改善箇所説明図

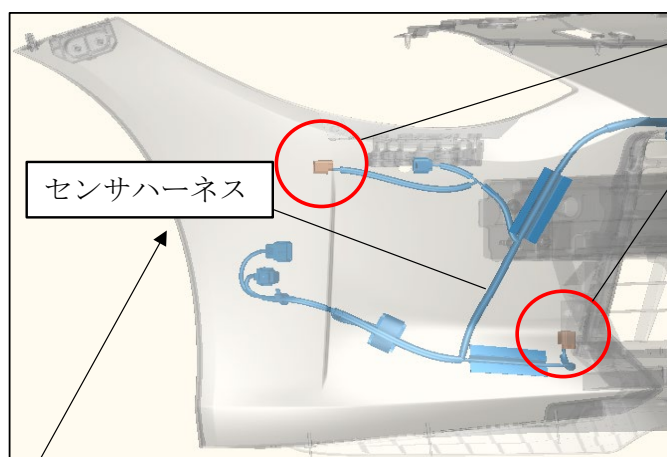
不具合発生箇所

ポップアップフードの電気配線において、バンパーハーネスのコネクタ端子配列が不適切なため、歩行者衝突検知センサの入力値が正しく演算されない。この場合においても、ポップアップフードの作動は保安基準を満足することを確認しているものの、社内基準の試験条件下において、正しく作動しないおそれがある。

改善の内容

正しい端子配列のバンパーハーネスに交換する。

識別：金色のシールをモデルナンバープレートの右横に貼り付ける。
